Mission régionale d'autorité environnementale
Provence-Alpes-Côte d'Azur

**Avis de la Mission Régionale
d'Autorité environnementale
Provence-Alpes-Côte d'Azur
sur le projet de restructuration des infrastructures du
port des Marines de Cogolin (83)**

n° MRAe – 2020 n° 2680

Figure 2 : Carte de localisation de travaux (Source : dossier d'étude d'impact version V2.0)

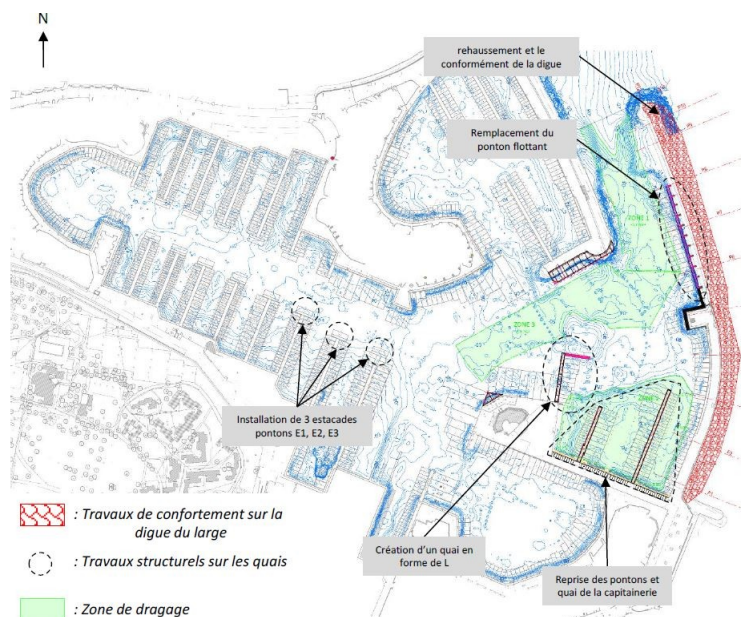
Le périmètre du projet correspond à la zone de travaux localisée à l'entrée du port dans laquelle sont envisagés des travaux (cf. Figure 2) de :

- rehaussement de la digue du large² afin d'assurer sa stabilité pour une houle cinquantennale :

Ces travaux consistent en la mise en œuvre d'une nouvelle carapace de protection réalisée en deux couches d'enrochements naturels sur tout le linéaire de la digue et arasée à la cote +3,10 m NGF sans élargissement de l'emprise de l'ouvrage actuel³, ni modification de son pied de talus ;

- dragage des fonds de la « passe d'entrée », de « l'avant-port » et du « Port Public » :

Cette opération consistant à rétablir les profondeurs du plan d'eau d'origine, prévoit le dragage d'un volume total de sédiments estimé à 17 700 m³ qui seront préalablement déshydratés avant leur évacuation vers une installation de traitement et/ou de stockage adaptée.

- modification de certains quais pour l'accostage des moyennes et grandes unités :

Ces interventions correspondent notamment au remplacement du ponton flottant à l'arrière de la digue du large (70 m linéaire), à la création d'un ponton fixe sur pieux dans l'alignement du quai existant de la Capitainerie et à l'installation des « estacades pontons » aux extrémités des pontons existants E1, E2 et E3 du bassin de la Cascadelle.
